## INA INFO TECHNIQUE

# Entraînement par chaîne : bruit métallique

## Rail en plastique cassé sur le guide de chaîne de distribution inférieur

Modèles : Astra J, Insignia A / B, Meriva B, Mokka, Zafira Tourer C

Image 2 : Joint d'étanchéité entre le bloc-moteur et le tendeur de chaîne.

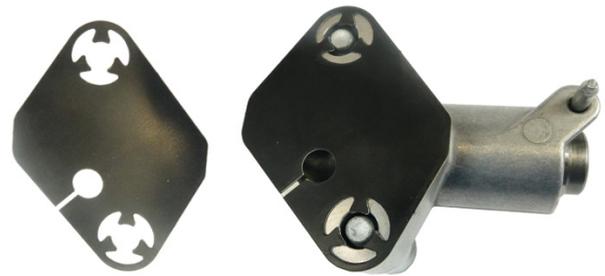
Dans les deux cas, le problème peut être dû à une faible pression d'huile dans le système de distribution par chaîne. Il existe une nouvelle version du tendeur qui empêche l'huile contenue dans la chambre préremplie du tendeur de chaîne de retourner dans le carter d'huile moteur pendant les périodes d'arrêt du véhicule. Ceci est rendu possible par l'utilisation d'un joint d'étanchéité très fin qui, de par sa conception, garantit que la chambre du tendeur contient toujours la quantité d'huile appropriée (image 2).

Le tendeur de chaîne de distribution, associé au nouveau joint d'étanchéité, empêche l'apparition de vibrations générées par une tension incorrecte de la chaîne de distribution, évitant ainsi de soumettre le guide de chaîne à des contraintes excessives et de le rompre. Ce joint d'étanchéité est disponible dans les kits de réparation INA répertoriés ci-dessus. Pour obtenir plus d'informations, veuillez consulter le catalogue en ligne.

Image 1 : Rupture du guide de chaîne

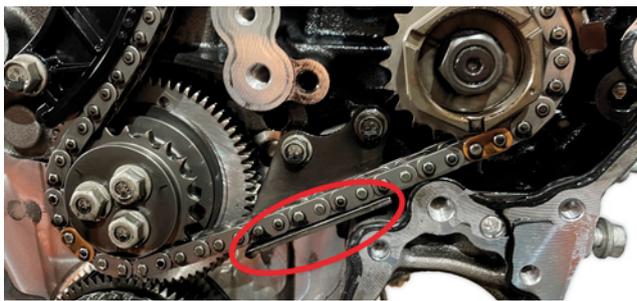
- Bruits métalliques provenant de la chaîne de distribution au démarrage du moteur.
- Nécessité de remplacer le kit de distribution par chaîne en raison de la rupture du guide de chaîne (image 1).

- En cas de rupture de composants, vérifier la présence de morceaux de plastique dans le carter d'huile moteur, la pompe à huile et le filtre à huile ; nettoyer le système et remplacer les composants si nécessaire.
- Si le témoin d'huile s'allume à des kilométrages élevés, contrôler l'état de la pompe à huile et du filtre à huile, et remplacer si nécessaire.
- Lors du remplacement du kit, nous vous invitons à suivre les instructions du document INA Service Info 0178 pour garantir une lubrification optimale de la chaîne.
